INFORME DE CONTROL ESPECÍFICO
N° 10096-2020-CG/GRMD-SCE

SERVICIO DE CONTROL ESPECÍFICO A HECHOS CON
PRESUNTA IRREGULARIDAD

MUNICIPALIDAD DISTRITAL DE TAHUAMANU
TAHUAMANU, MADRE DE DIOS

“EJECUCIÓN Y SUPERVISIÓN DE LA OBRA AMPLIACIÓN Y
MEJORAMIENTO DE LOS SISTEMAS DE AGUA POTABLE Y
DESAGÜE DE LA LOCALIDAD DE LA NOVIA, DISTRITO DE
TAHUAMANU, PROVINCIA DE TAHUAMANU, REGIÓN MADRE
DE DIOS”

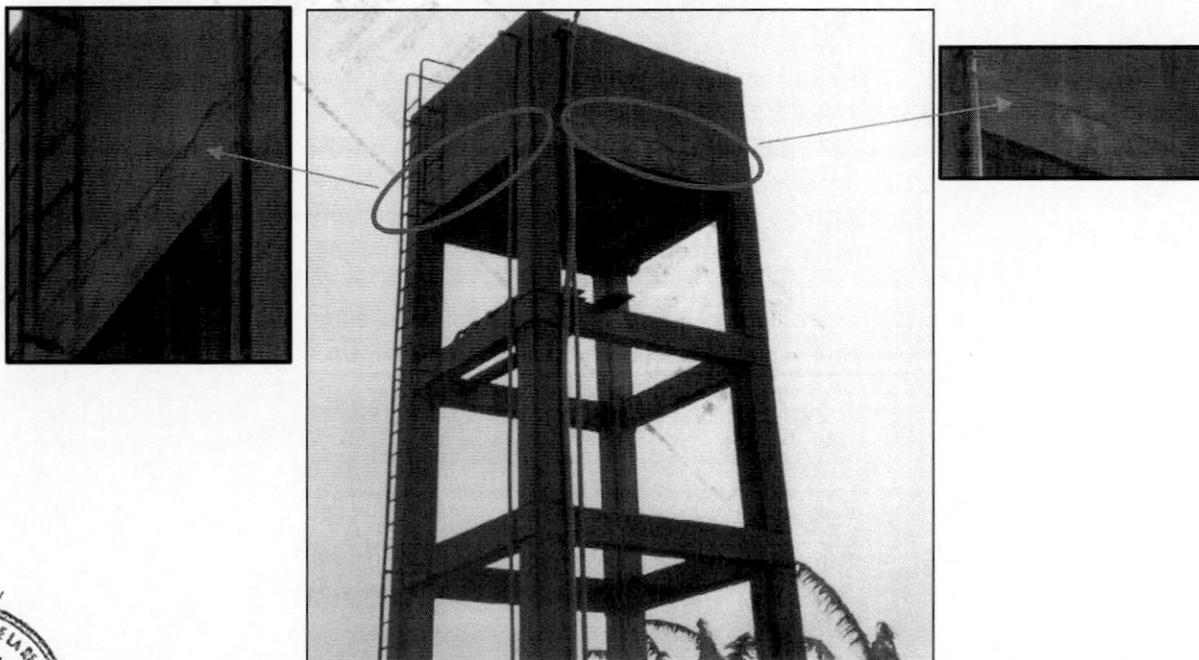
Se observa que en la parte exterior de la base y los muros de la cuba del reservorio proyectado presentan fisuras.

Vista fotográfica n.º 2
Interior de la cuba del reservorio proyectado

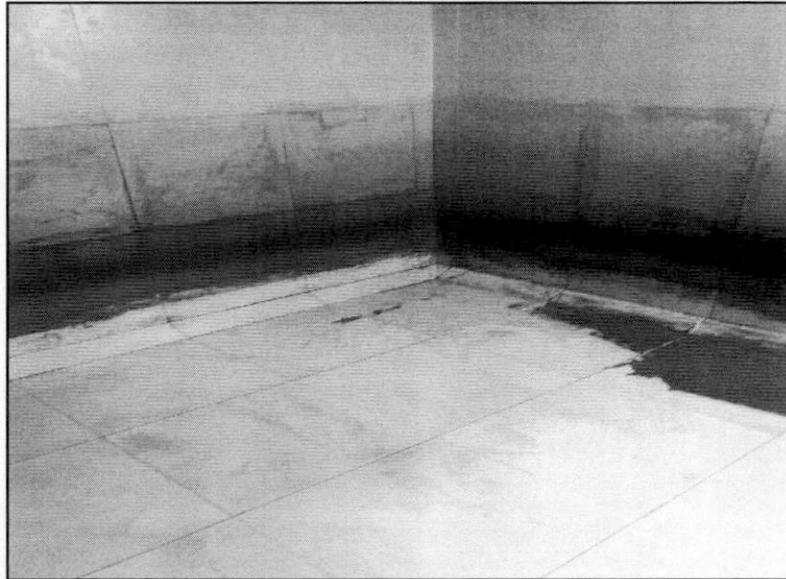
Se observa que, en la parte interior de la cuba del reservorio proyectado, el Contratista habría colocado cerámicos, los cuales, al 28 de noviembre de 2019, se encontraban con presencia de óxido.
